Parc éolien de la Côte-de-Beaupré

Rapport complémentaire 1

Dossier no 609860
Mars 2013
Rév. no 01

Cette section présente les réponses d'Éoliennes Côte-de-Beaupré S.E.C. aux questions et commentaires de la Direction de l'évaluation environnementale des projets terrestres (Dossier n° 3211-12-190 déposé le 10 décembre 2012). Afin de faciliter la compréhension de cette section, les questions et commentaires ont été retranscrits intégralement (QC, en gras) et sont suivis de leur réponse correspondante (RQC).

Carte 1
Localisation du projet

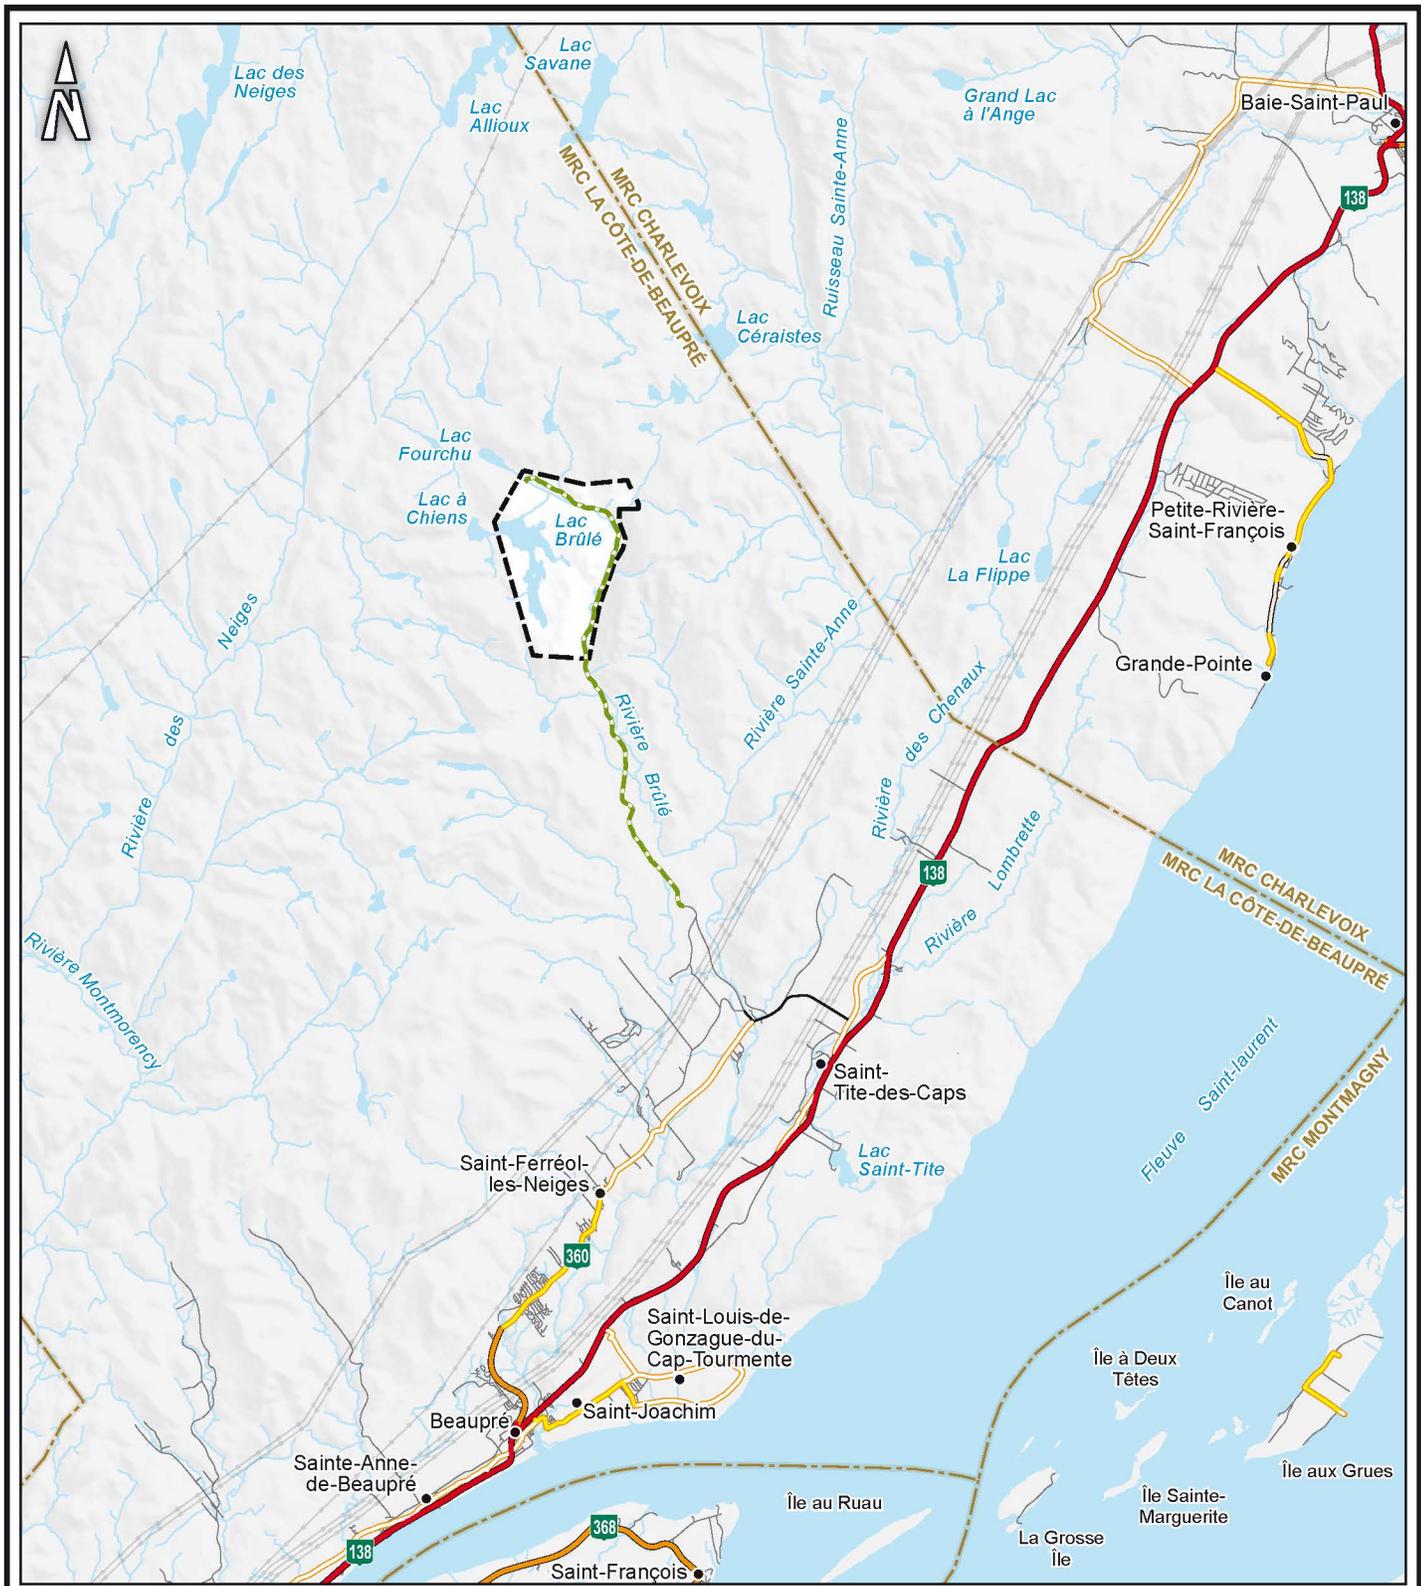
QC-1 Sur la carte 1.1 (page 11), dans la légende et sur la carte, il est inscrit « route provinciale et route asphaltée ». Le ministère des Transports (MTQ) est d'avis que cette nomenclature porte à confusion compte tenu que les routes provinciales 138 et 360 sont asphaltées sur toute leur longueur. De plus, plusieurs tronçons de la route 360 (de l'intersection avec la route 138 à Beaupré jusqu'à 3 km au-delà du centre de ski Mont-Sainte-Anne, en direction est, à Saint-Ferréol-les-Neiges, ensuite le rang Saint-Léon (à Saint-Tite-des-Caps) et le rang Saint-Antoine à Saint-Ferréol-les-Neiges) sont aussi des routes provinciales sous la gestion du MTQ.

Par conséquent, l'initiateur doit corriger ces éléments sur la carte et dans la légende en respectant la classification fonctionnelle du MTQ, notamment, la route nationale 138, la route régionale 360, les chemins d'accès aux ressources (rang Saint-Léon et rang Saint-Antoine). Cette clarification facilitera les démarches d'autorisations gouvernementales pour l'obtention de permis spécial de circulation des véhicules hors normes, pour l'affichage de l'itinéraire du chantier ainsi que la détermination des mesures d'atténuation des nuisances (bruit, poussière, sentiment d'insécurité) reliées à l'augmentation des débits de circulation.

RQC-1 Les corrections demandées ont été intégrées à la carte 1.

Carte 2

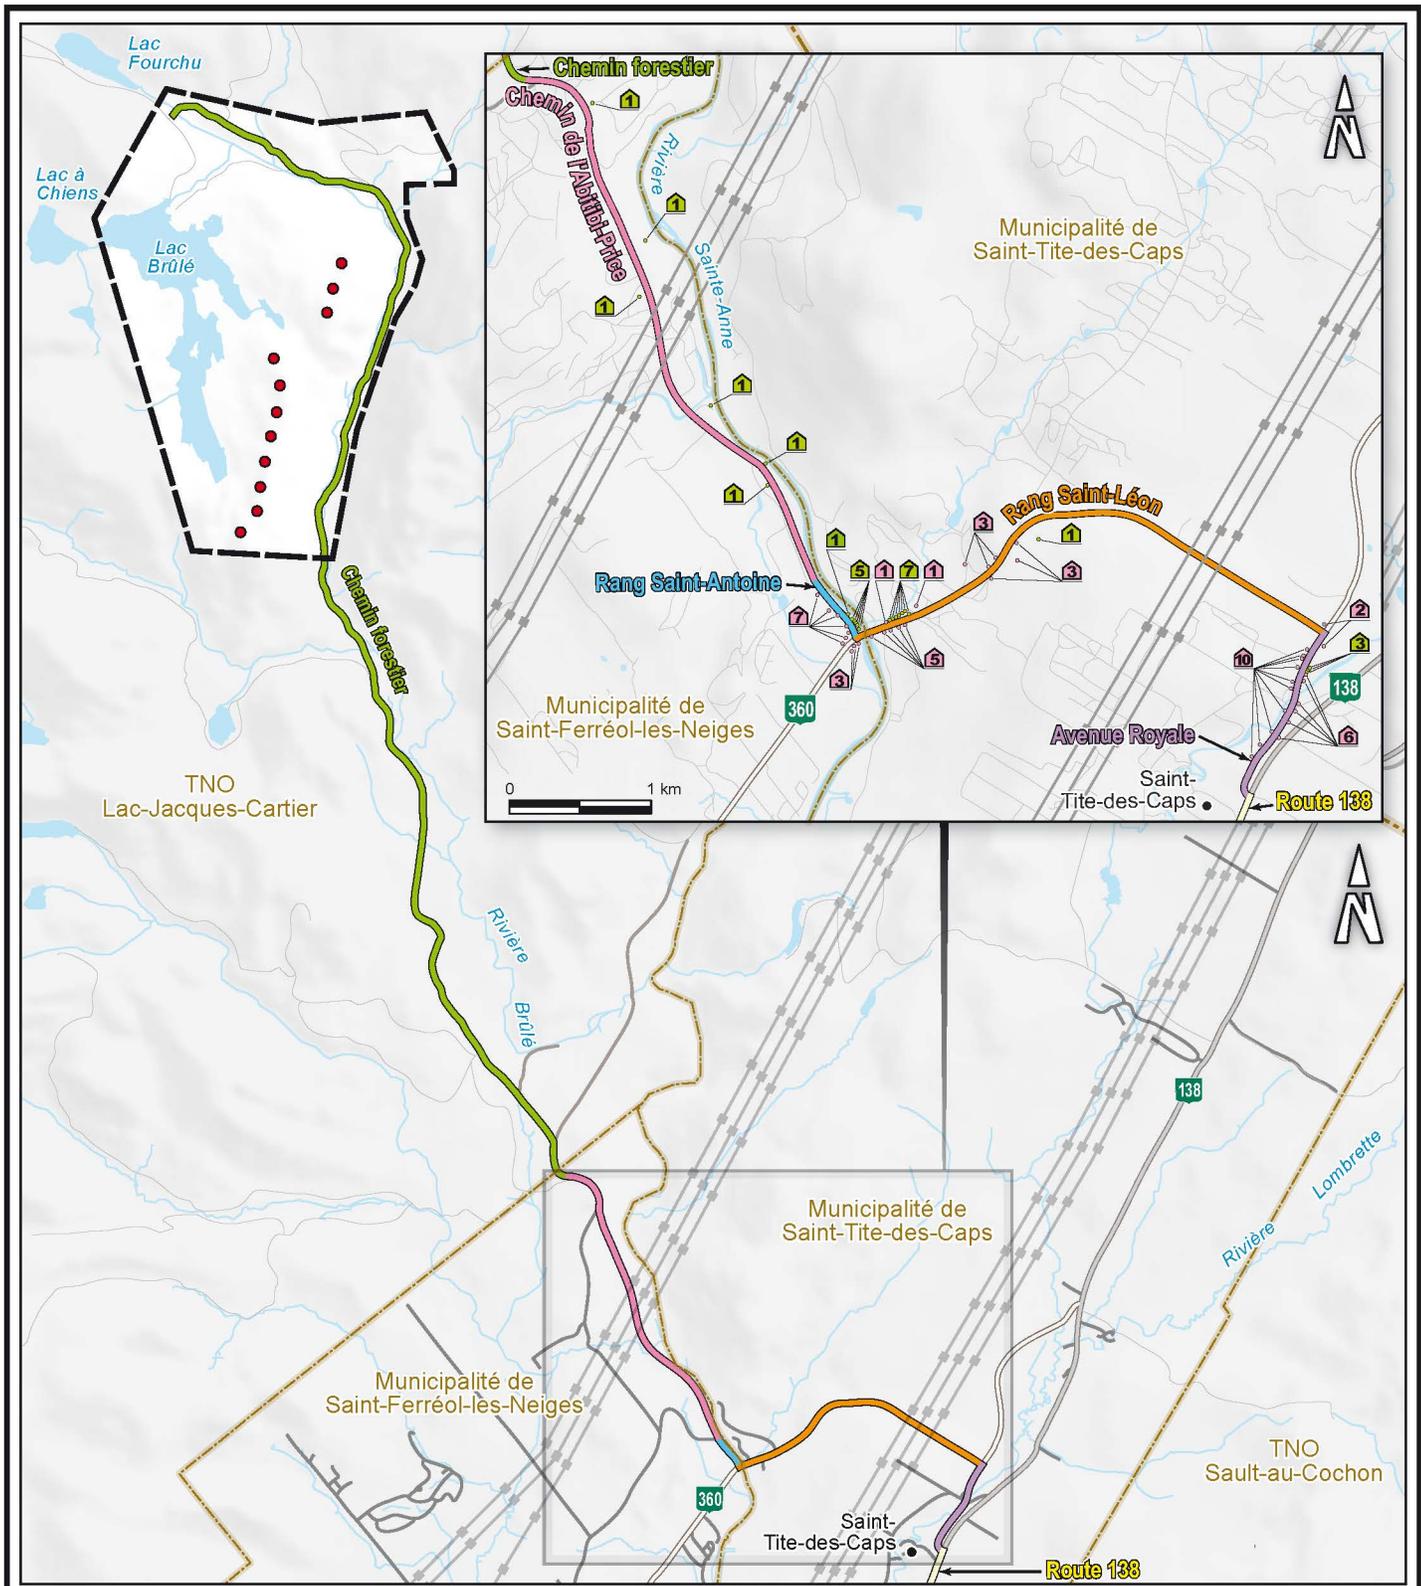
QC-3 La zone d'étude est insuffisante pour bien circonscrire l'ensemble des effets directs et indirects du projet sur le milieu humain. En effet, les voies d'accès au site sont exclues de cette zone. L'initiateur devra produire une cartographie des voies qui seront utilisées. Cette cartographie et les informations s'y rattachant devraient permettre de bien dégager le nombre de résidences et d'usages sensibles (écoles, garderies, milieux de soins, etc.) situés le long de ces voies. La simple énumération des routes empruntées pour le transport des composantes, à la page 25, est insuffisante.

RQC-3 La carte 2 présente les bâtiments situés le long des routes qui seront empruntées pour accéder à la zone d'étude. Parmi ceux-ci, aucun usage sensible n'a été répertorié. On y trouve seulement des résidences ainsi que des chalets. L'inventaire des bâtiments le long de ces routes a permis de répertorier 41 résidences et 23 chalets.

Carte 3
Habitats forestiers potentiels des plantes menacées, vulnérables ou susceptibles d'être ainsi désignées

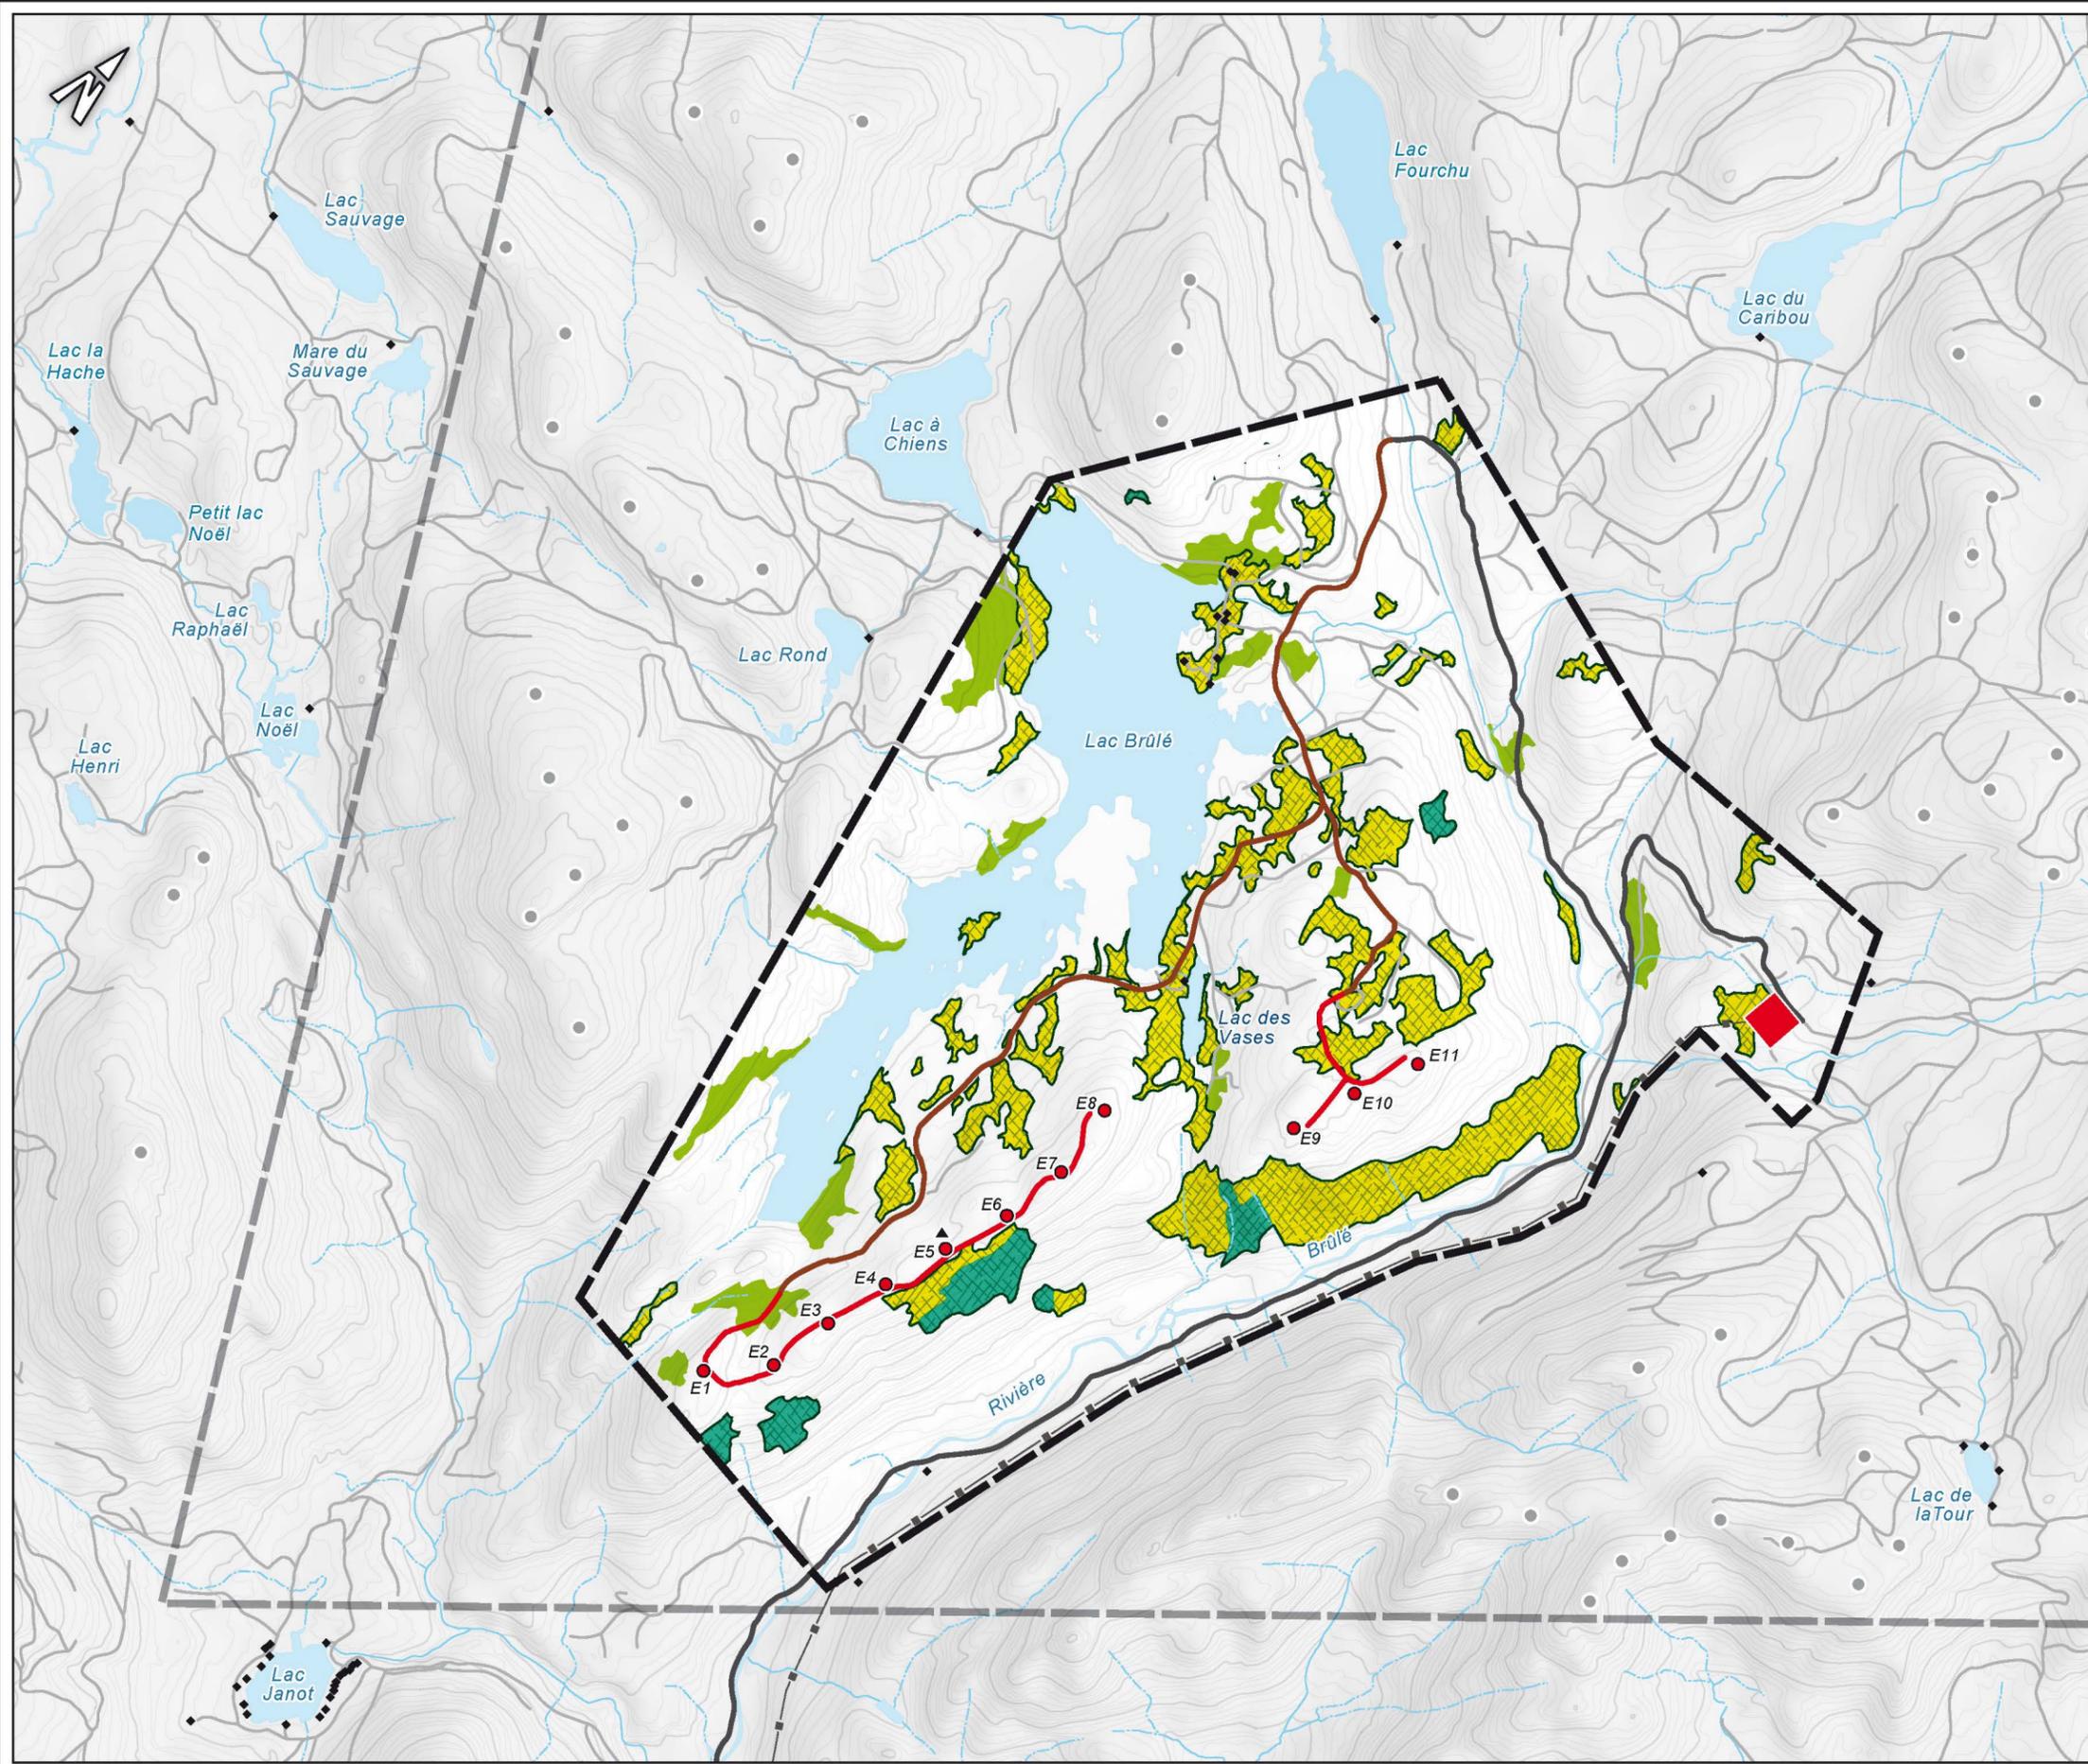
- produire et transmettre la cartographie des habitats forestiers potentiels de plantes menacées, vulnérables ou susceptibles d'être ainsi désignées à partir de la méthode proposée dans le Guide de Dignard et al. (2008) et des informations transmises par le CDPNQ. Cette cartographie peut être présentée sous un format similaire à la carte 8.2 du rapport qui décrit le milieu naturel de la zone d'étude en y ajoutant les habitats potentiels ainsi que les infrastructures du projet. Les consultants disposent déjà des données des cartes écoforestières requises pour effectuer ce travail;

Les habitats forestiers potentiels de plantes menacées, vulnérables ou susceptibles d'être ainsi désignées sont illustrés sur la carte 3.
